第10.3.3-2(2)図 計算領域と水深

第10.4.1-4図 最大水位上昇量の分布  
— 海域活断層に想定される地震に伴う津波（最大水位上昇ケース） —

第10.4.2-6図 計算水位の時系列変化

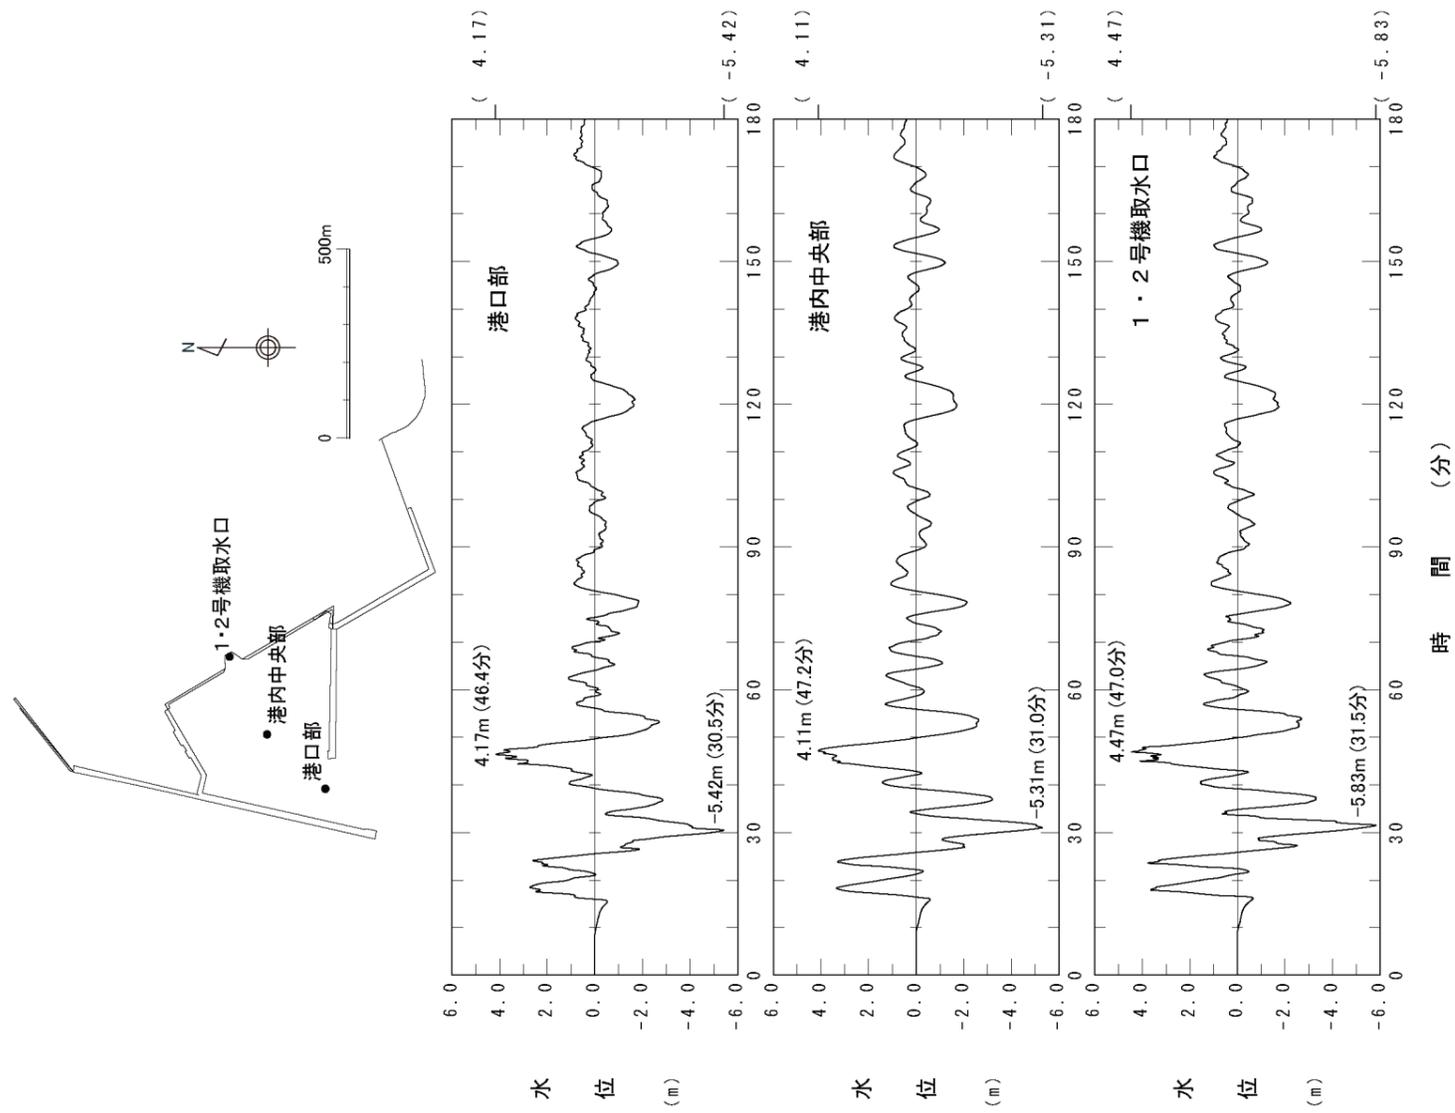
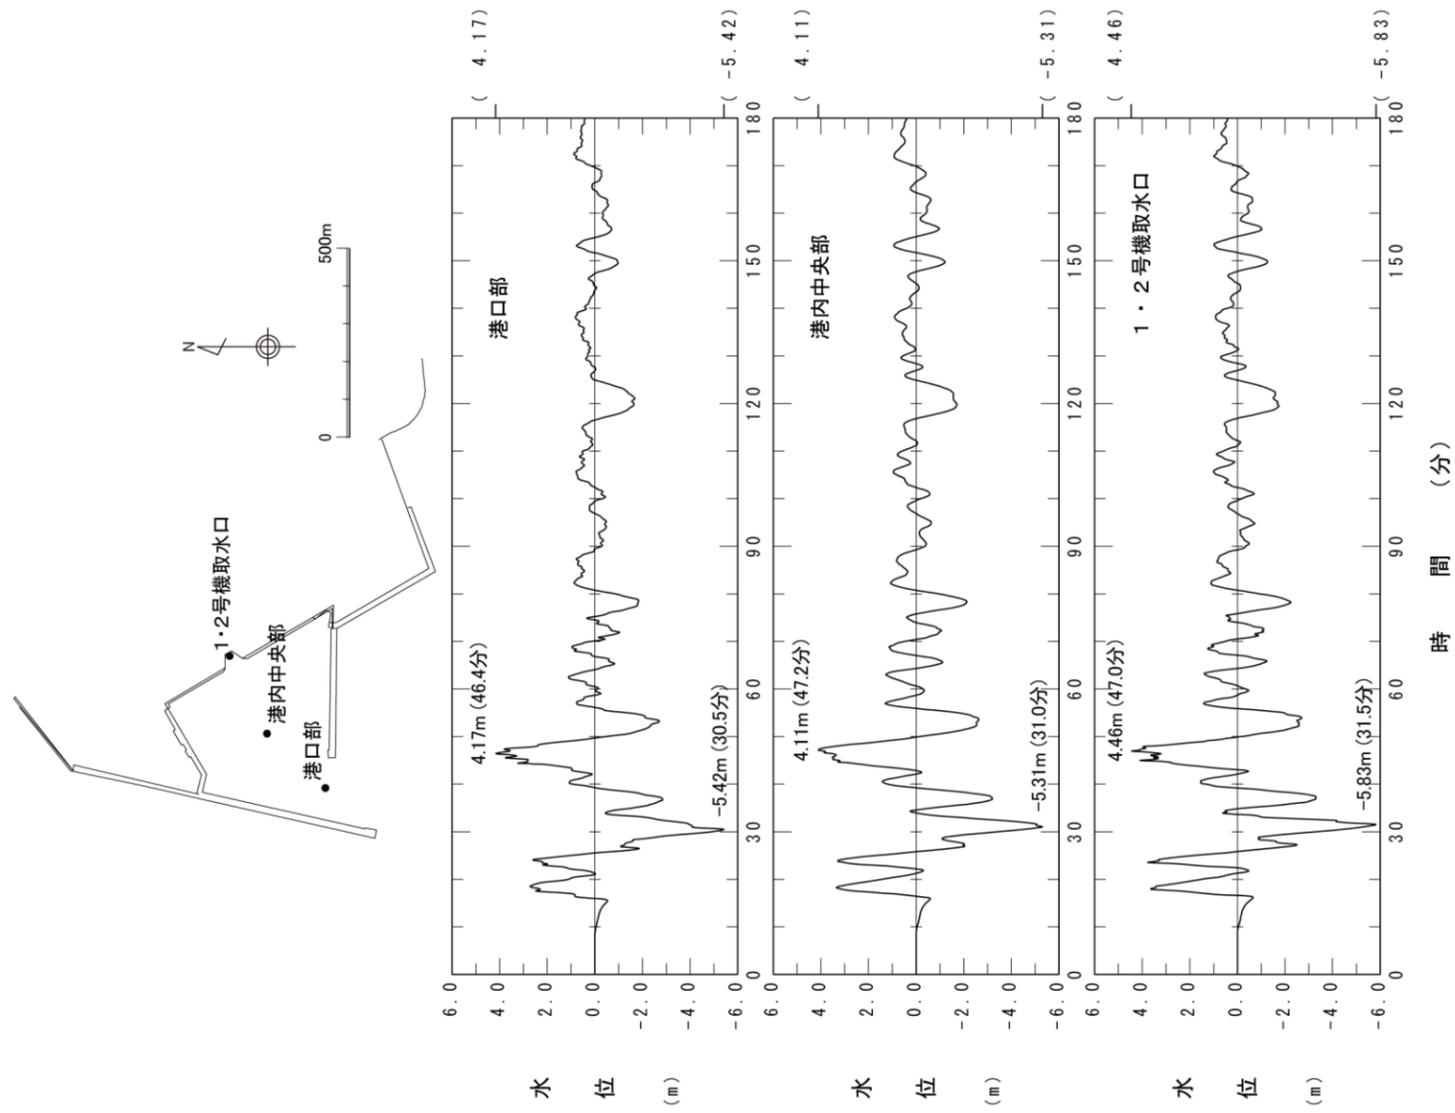
修正前

修正後

第 10.5.4-2 図 取水設備の水利特性に関する計算水位の時系列変化 (完成時)

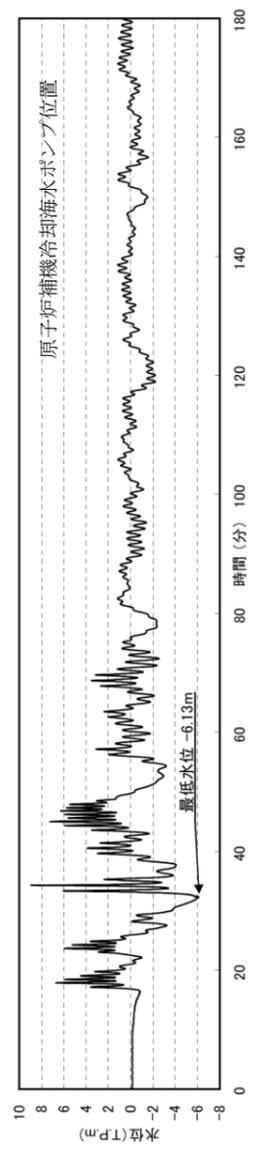
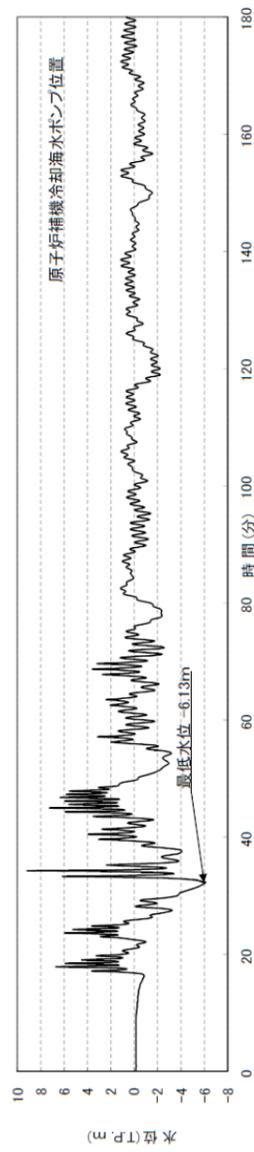
修正前

修正後

第10.6.1-2図 砂移動に伴う地形変化量の分布

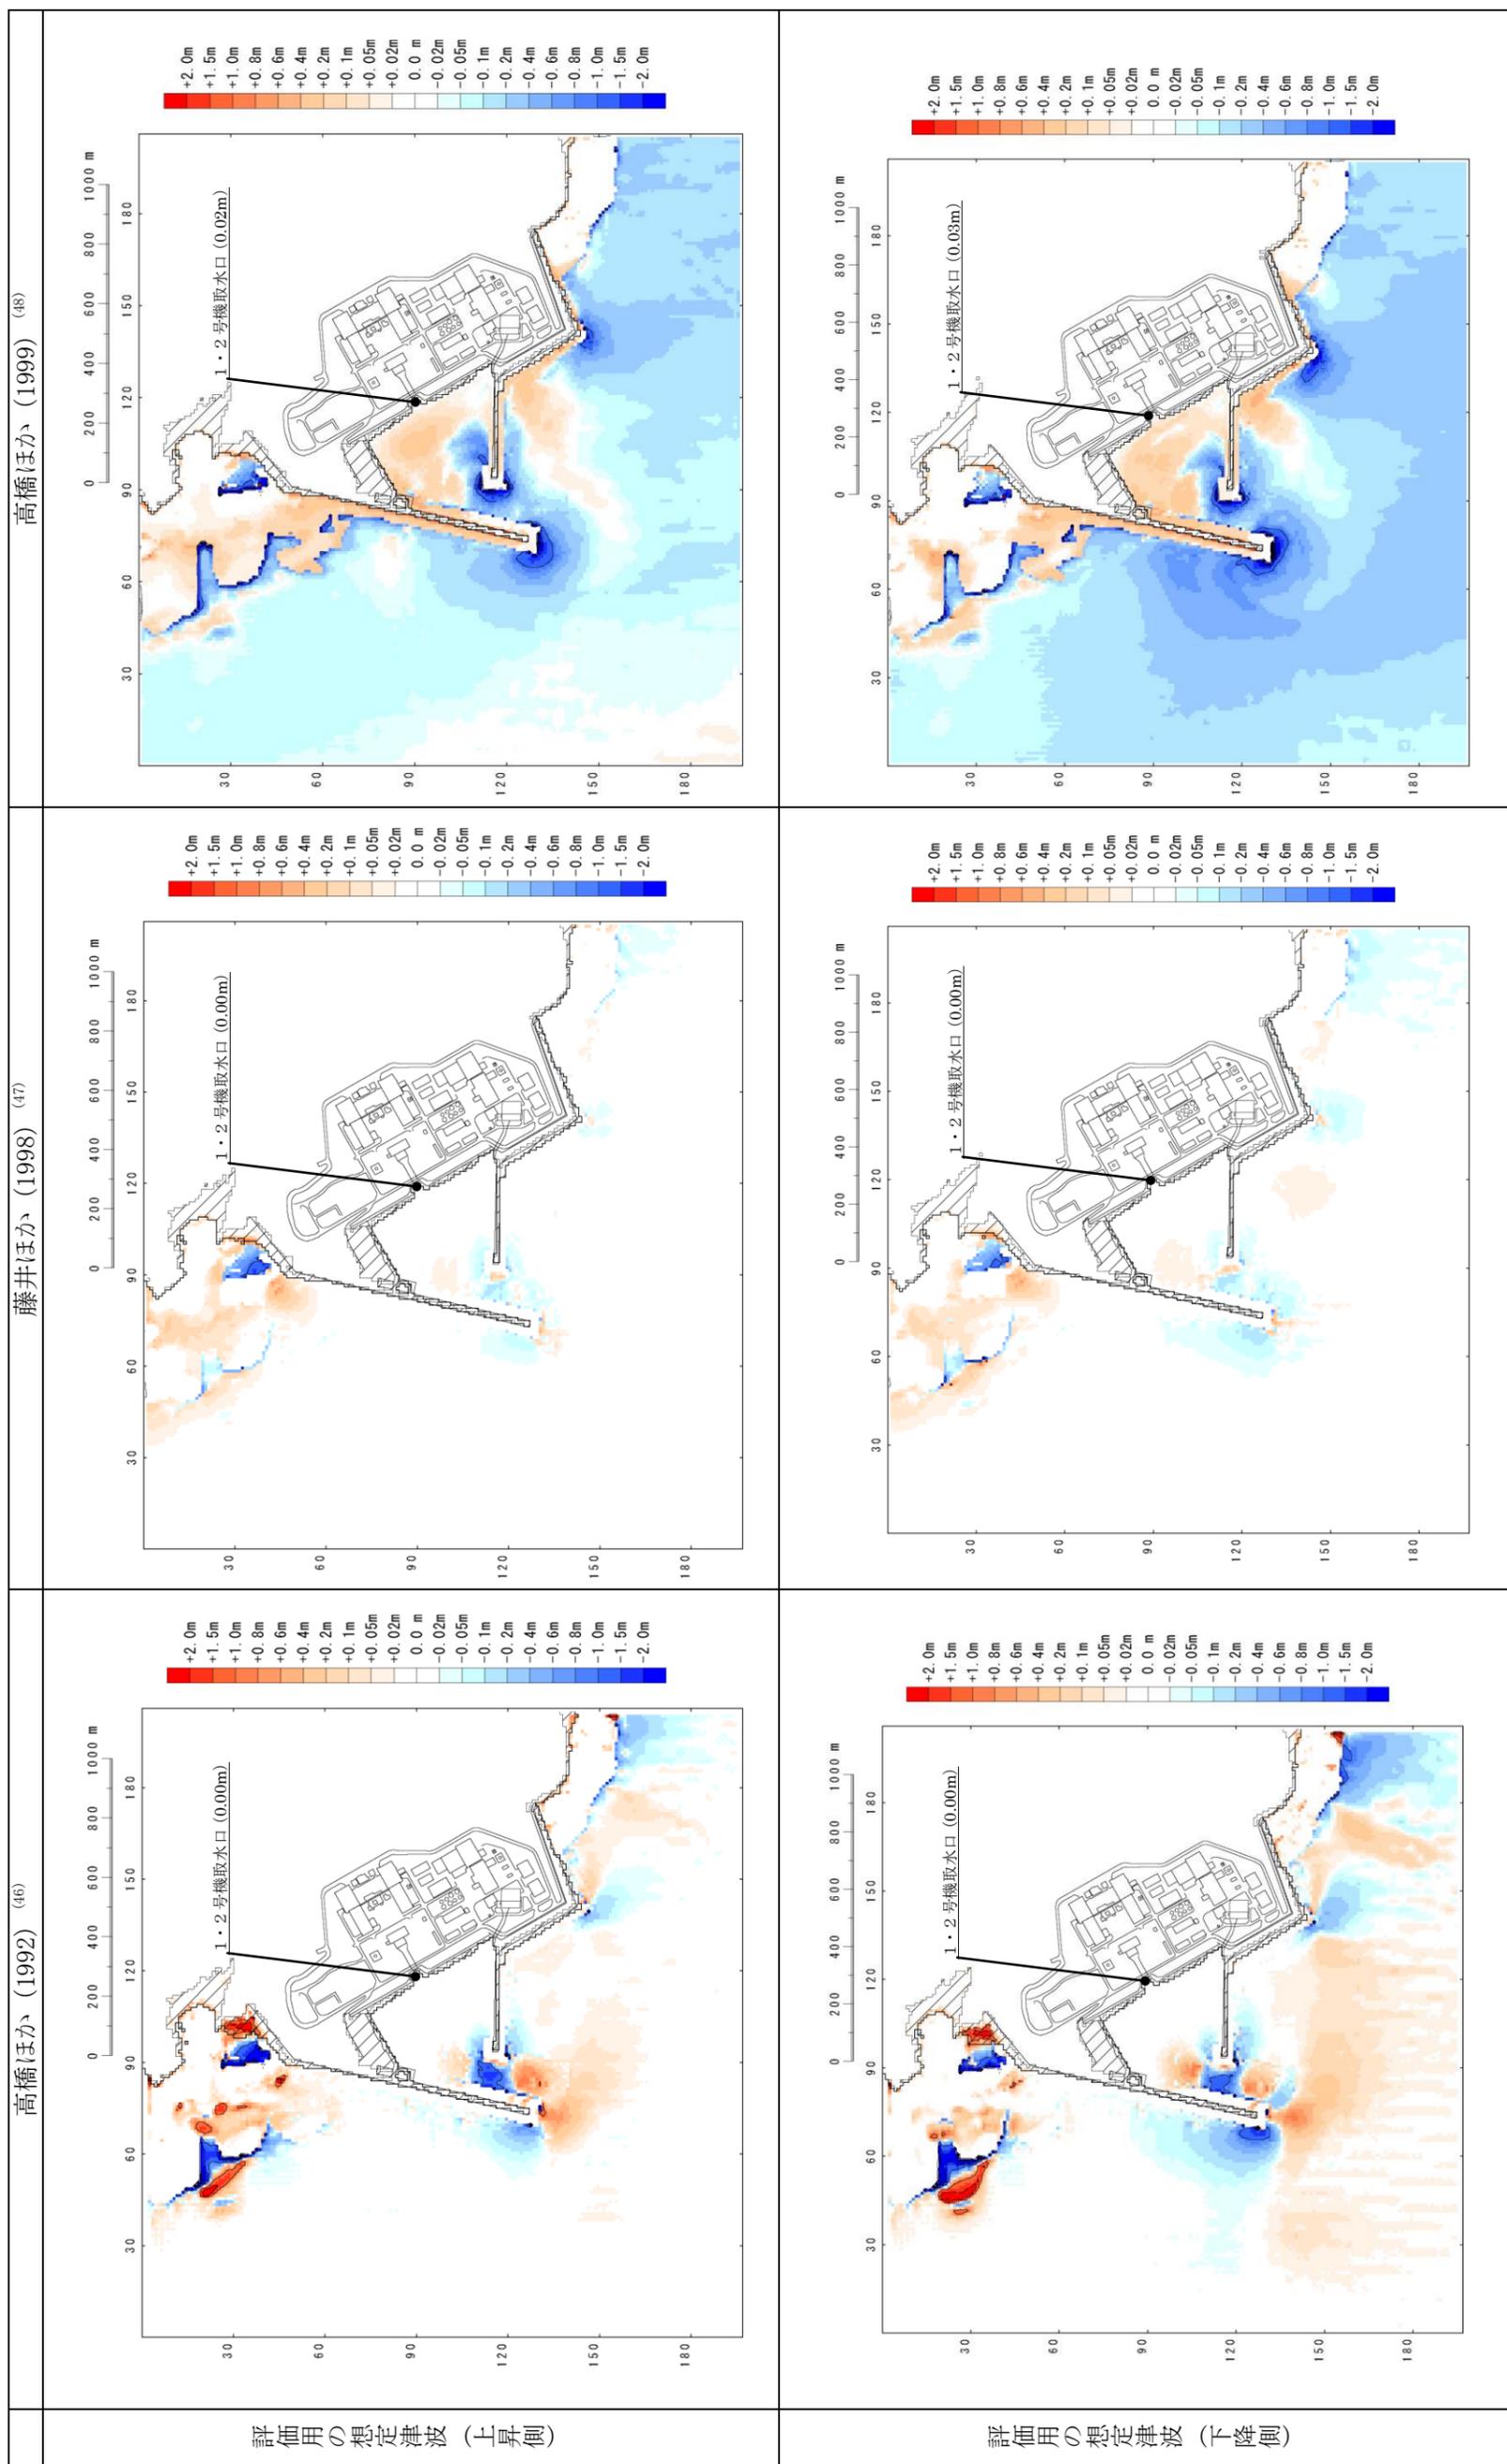
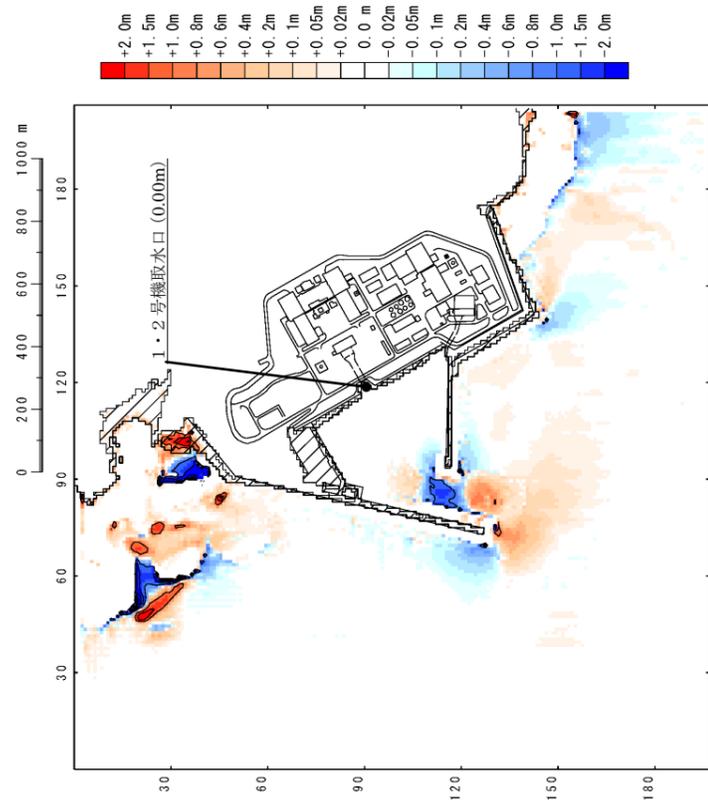
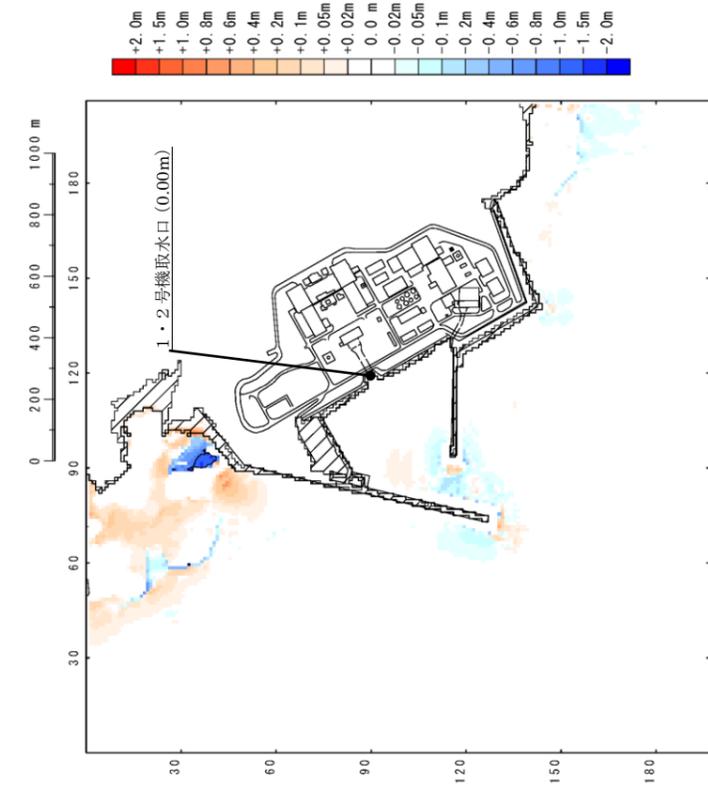
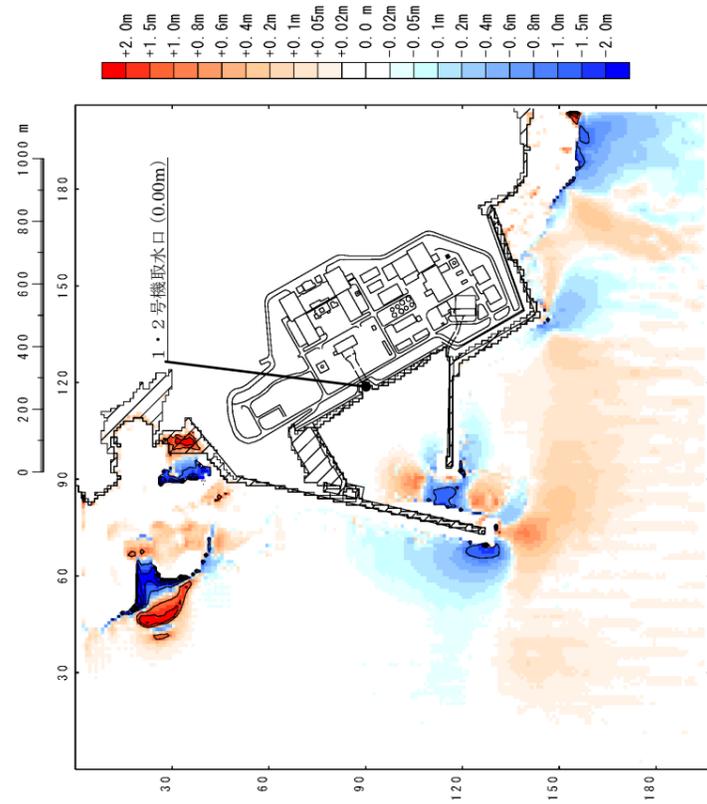
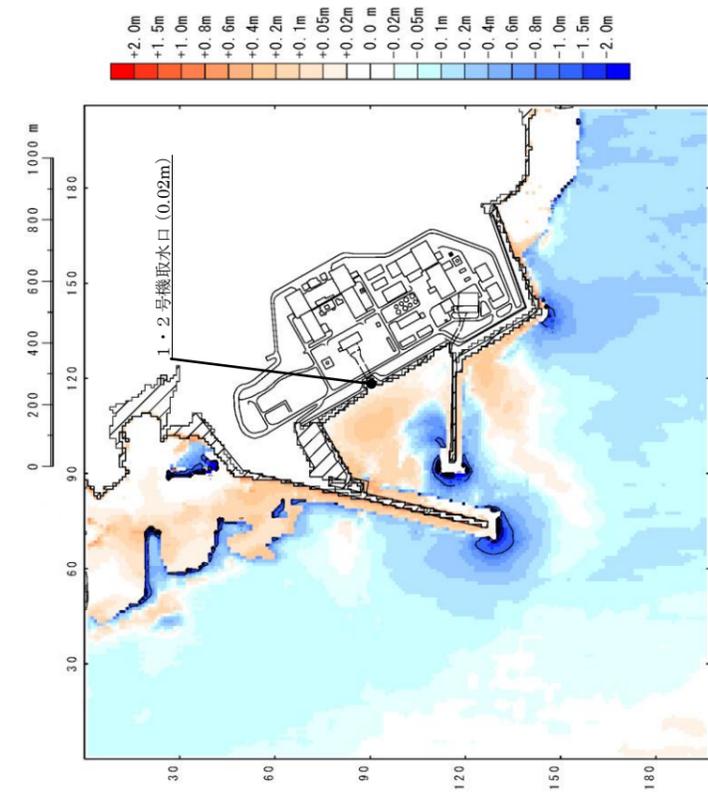
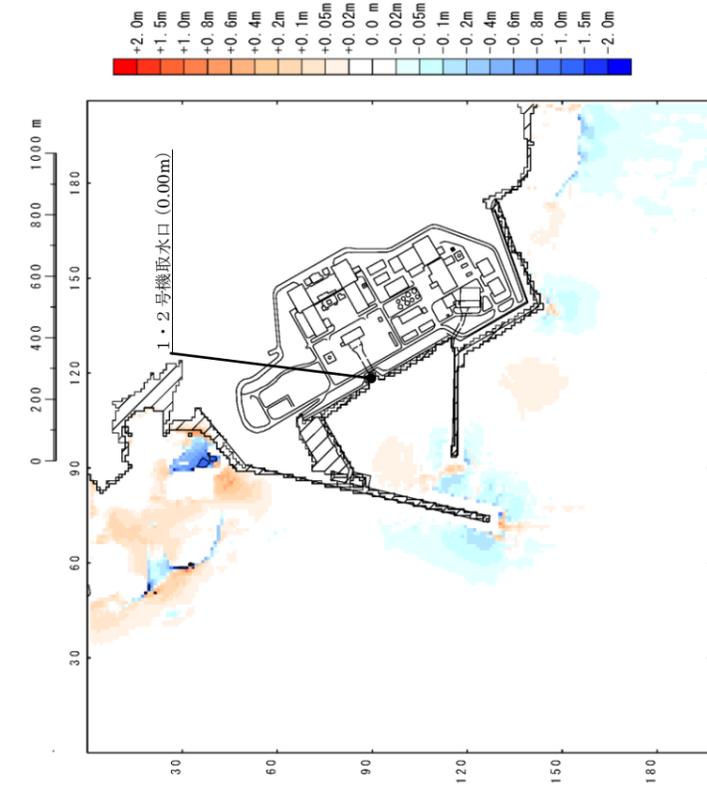
修正後
